Van: [redacted]@drutenwijchen.nl>
Verzonden: woensdag 12 november 2025 09:47
Aan: [redacted]
Onderwerp: RE: conceptbesluit Wijchen west

In ons overleg van 3 november jl. hebben we de concept ontheffing Wet natuurbescherming besproken voor Wijchen West. Tijdens het overleg hebben we een aantal discussiepunten besproken in de concepttekst. Over de meeste punten hebben we duidelijkheid en worden de aanpassingen door jou doorgevoerd. De gemeente zou nog op 2 punten terugkomen. Ten eerste voorschrift 30 en ten tweede zullen we een voorstel doen voor een reactie op de zienswijze van een omwonende ten aanzien van gebiedsvreemde grond. Met deze reactie kan voorschrift 44 komen te vervallen.

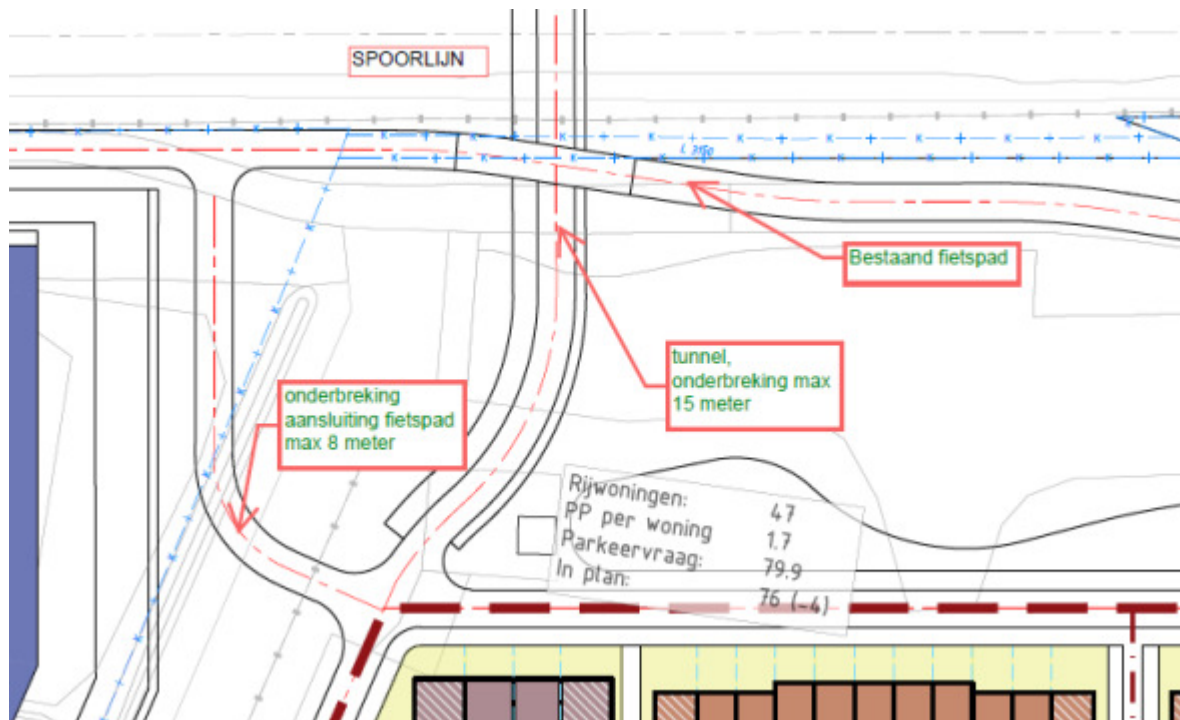
Ter plaatse van de onderdoorgang/tunnel, op onderstaand kaartje nummer 6, zullen twee onderbrekingen komen in de bomerij:

- 1x ter plaatse van de tunnel: max 15 meter breed
- 1x ter plaatse van de aansluiting van het fietspad, deze zal veel smaller worden en valt sowieso binnen de 8 meter. Langs het fietspad zullen we de aangepaste straatverlichting aanbrengen (vleermuisvriendelijk)

In voorschrift 30 staat dat essentiële vliegroutes worden versterkt door de aanplant van extra bomen. Deze versterking hoeft niet plaats te vinden ter hoogte van de onderdoorgang van het fietspad en ter plaatse van (bestaande) kruispunten en wegen. Op bijgevoegde kaart is aangegeven waar de vliegroutes worden onderbroken. Het gaat zowel om bestaande kruispunten en wegen als nieuwe nog te realiseren.

- 1 Ontsluiting Groene Geest
- 2 Doorgang Groenestraat – Hernenseweg
- 3 Aansluiting Groenestraat – Randweg Noord (incl. ontsluiting school)
- 4 Spoorwegovergang
- 5 Fietsoversteek Westerdreef, aansluiting fietsroute De Beemd
- 6 Aansluiting fietstunnel/onderdoorgang fietspad

Betekent dit dat bij de aangegeven sterren de afstand tussen de bomen >8 m gaat zijn (voor zover dat nu niet het geval is)? Is het ook >15 m? Graag zou ik per ster willen weten of en hoeveel bomen er ongeveer gekapt gaan worden en wat de grootte van 'het ontstane gat' gaat zijn.
